改善箇所説明図

充電用変換アダプターの交換詳細

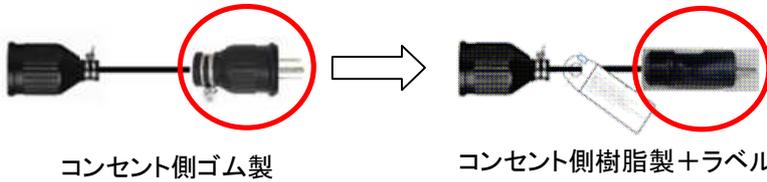
この部分が引っ張られた場合発熱の恐れあり

普通充電用変換アダプターの使用上の注意喚起が不十分であったため、充電時にケーブル部が引っ張られた場合、プラグ端子が変形し、プラグ側端子とコンセント側端子部との接触部が接触抵抗の増加により発熱することがあります。また、ゴム製プラグが変形し、プラグ端子の固定ネジが緩み、接触抵抗の増加で発熱することがあります。そのため、そのままの状態で使用を続けると、ゴム製プラグが溶損し、充電できなくなるおそれがあります。

普通充電用ケーブルおよび、充電用変換アダプターに注意喚起のラベルを追加します。また、コンセント側にゴム製プラグを使用した充電用変換アダプター(AC 200V→100V)を全数、対策品に交換します。

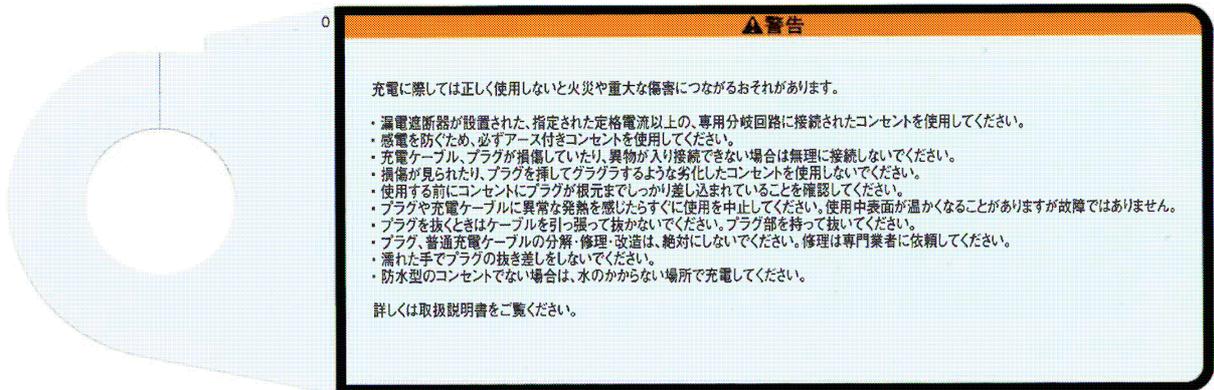
コンセント側ゴム製

コンセント側樹脂製+ラベル

普通充電用ケーブルおよび、充電用変換アダプターに注意喚起ラベルを追加し識別します。
